## － 改善箇所説明図 －

### 不具合発生箇所

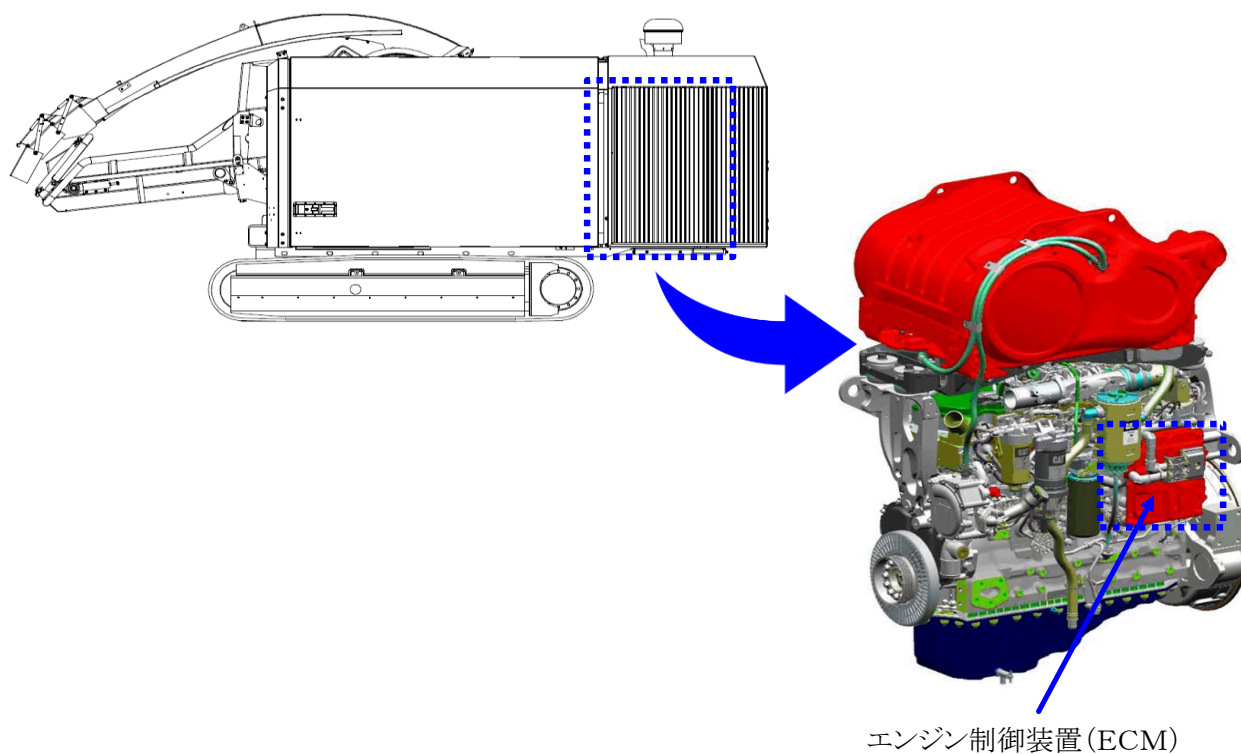
尿素SCR特殊自動車において、エンジン制御装置 (ECM) が尿素SCRの異常状態を検知した場合、運転者に対して注意喚起・警報を行い、その後、段階的にエンジンの出力低下等の使用制限を行う構造を有しているが、段階的な使用制限のうち、第三段階の使用制限において、運転者への周知に際し、本来意図していた取扱説明書の記載内容 (50%トルク制限・エンジン回転数1000rpm制限) と異なる使用制限 (50%トルク制限のみ) が加かってしまう。

対象全車両において、本来意図していた使用制限構造を有する制御ソフトウェアに変更する。

エンジン制御装置 (ECM) に白色マーキングにより識別する。
